## Information Letter 25001

### Thema: Lynx D Batterie: Kompatible Lösung für neue & alte Anschlüsse

**Betrifft:** Lynx D (Die ersten drei Stellen sind "50G", und die 10. Stelle ist "D")

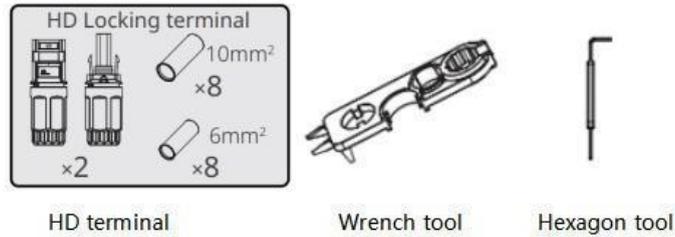
- Alte Batterie, Teilenummer BST0051-01-00P, mit alten Anschlüssen, Marke Dianwei. Kunden müssen die Drähte manuell crimpen und anschließen;
- Neue Batterie, Teilenummer BST0051-08-00P, mit neuen Anschlüssen, Marke HD, Kunden müssen lediglich die Drähte abisolieren und verriegeln.

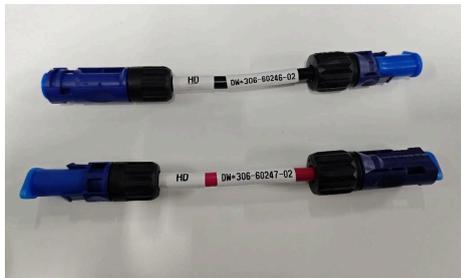
**Szenario 1** Das Bodenmontagepaket SIB0724-00-00P oder das Wandmontagepaket SIB0725-00-00P (mit dem alten Batterieanschluss) des Kunden muss mit einer neuen HD-Anschlussbatterie kombiniert werden. Das neue HD-Anschluss-Zubehörpaket (SIB1189-00-00P) muss im Voraus erworben werden.
